**PROCEDURA DI VERIFICA DI ASSOGGETTABILITA' A VIA**

**NUOVA CABINA DI SEZIONAMENTO A 132 KV "FRANCHINI ACCIAI" E SUO COLLEGAMENTO AEREO CON ELETTRODOTTO A 132 KV IN SINGOLA TERNA ALL'ESISTENTE CABINA PRIMARIA DI BRANDICO**

***NOTE SULLA DOCUMENTAZIONE INTEGRATIVA OGGETTO DI PUBBLICAZIONE***

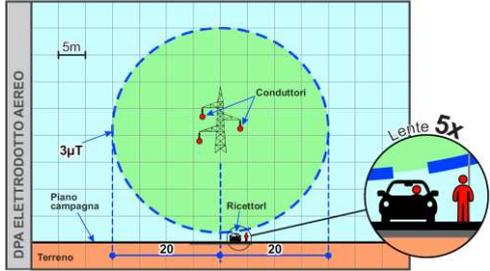
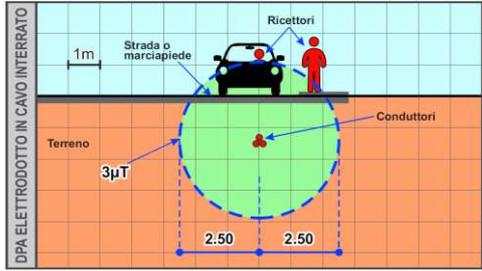
Con riferimento agli elementi impiegati dal Proponente per mettere a confronto l'ipotesi 1 e l'ipotesi 7 (Tabella 1) si rileva la schematizzazione riportata con riferimento a "Radiazioni non ionizzanti (approfondimento sulle Dpa)". Si prende chiaramente atto di quanto indicato dal Proponente, tuttavia si ritiene necessario evidenziare che la schematizzazione riportata ha carattere generale.

Si specifica che, nel caso in esame, la viabilità proposta per il tracciato dell'elettrodotto interrato è un bypass viabilistico privo di marciapiedi e, pertanto, non è utilizzato e utilizzabile da pedoni (non determinando quindi alcun possibile fenomeno di esposizione all'inquinamento elettromagnetico degli stessi); al contrario la viabilità per la frazione di Pievedizio (Via Aldo Moro e Viale Caduti Piazza Loggia) che risulterebbe intersecata dal tracciato aereo dell'elettrodotto (ipotesi 1) è un percorso frequentato tanto dagli abitanti del capoluogo comunale di Mairano, quanto dagli abitanti della frazione di Pievedizio anche per motivi ricreativi, essendo presente un percorso ciclo-pedonale in sede propria e illuminato nelle ore notturne. Tale percorso, peraltro, è individuato dal PTCP come "Itinerario di fruizione paesistica provinciale" e come "Strada storica secondaria".

Si evidenzia, inoltre, come già espresso anche nella precedente osservazione del Comune di Mairano, che il tracciato aereo dell'elettrodotto (ipotesi 1) determina Distanze di prima approssimazione (Dpa) pari a 20 m per lato rispetto all'asse dell'elettrodotto (Tabella 1), che si configurano come un nuovo vincolo alla gestione del territorio comunale. Al proposito, si rammenta che all'interno delle fasce di rispetto la Legge n.36/2001, art. 4, specifica che "non è consentita alcuna destinazione di edifici ad uso residenziale, scolastico, sanitario ovvero ad uso che comporti una permanenza non inferiore a quattro ore". Nell'ipotesi 7, invece, le Distanze di prima approssimazione risulterebbero limitate a circa 2,5 m per parte rispetto all'asse dell'elettrodotto
